Naléhavá oprava zdravotnického zařízení – 2955842-10/21/2013-010-C

Výměna svítidla v kovovém provedení systémového iluminátoru da Vinci Si® (IS3000)

Proces identifikace svítidla a jeho výměny

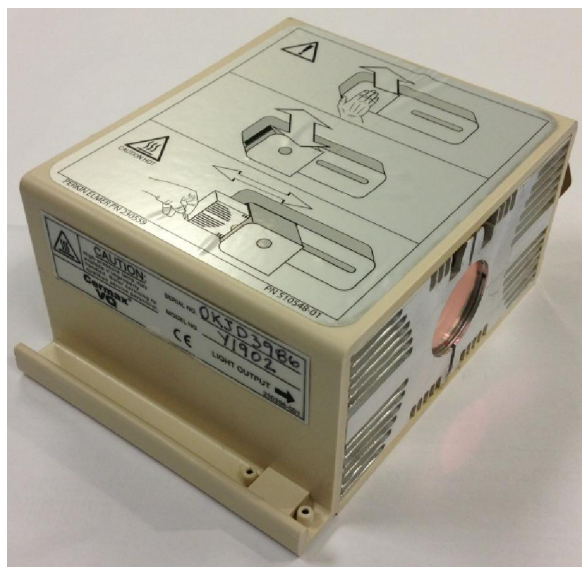
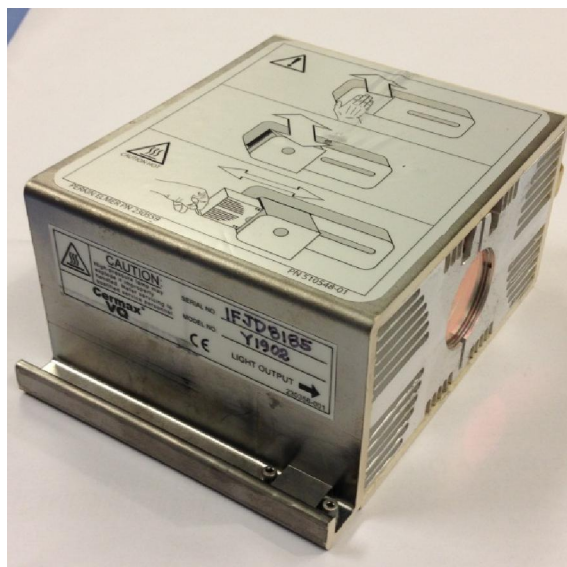
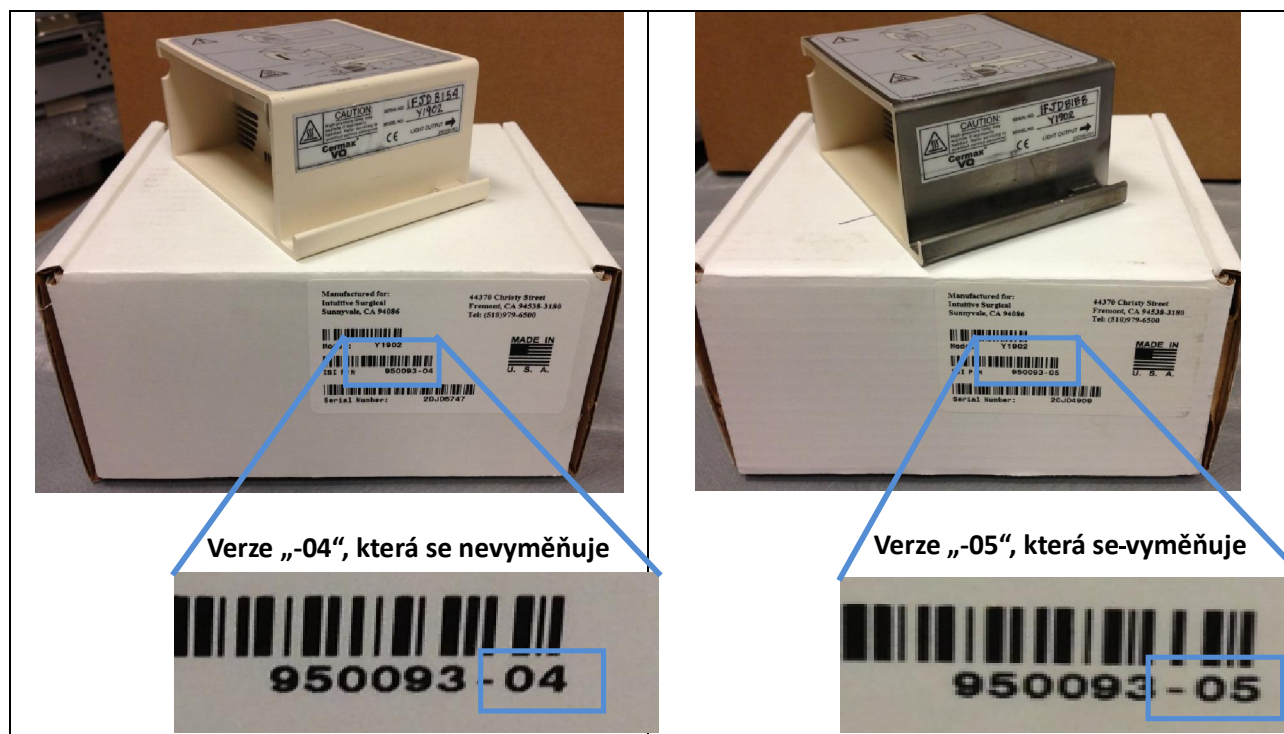
Pro přístup ke svídllu typu IS3000 HD:	
1. Odpojte světlovodný kabel a zatlačte na panel svítidla 	2. Panel se uvolní a přístup ke svídllu bude umožněn 
Svídllu typu IS3000 HD instalované v iluminátoru IS3000 HD	
Svídllu v plastovém provedení 	Svídllu v kovovém provedení

Svítlidlo IS3000 HD neinstalované v iluminátoru IS3000 HD

Svítlidlo v plastovém provedení

Svítlidlo v kovovém provedení

Krok	Svítidlo IS3000 HD instalované v iluminátoru IS3000 HD
1.	Kovové provedení  Odstraňte nainstalované svítidlo v kovovém provedení a namontujte plastové provedení svítidla. Pokud potřebujete objednat náhradní svítidlo v plastovém provedení, přejděte ke Kroku 2.
	Plastové provedení  Pokračujte v používání plastového provedení svítidla.
	Firefly (Fluorescenční) iluminátor  Pokračujte ke Kroku 3.
2.	V případě potřeby kontaktujte centrum zákaznické podpory společnosti Intuitive Surgical, abyste si objednali náhradní svítlidla/ svítidel (v plastovém provedení). Možná si přejete zvážit možnost mít náhradní svítidlo ve skladu.
3.	Vraťte veškerá kovová svítlidla, která vlastníte, procesem Autorizace vrácení materiálu (RMA), abyste obdrželi Vrácení peněz
4.	Vyplňte příložený Formulář o přijetí a dle instrukcí ho doručte společnosti Intuitive Surgical.
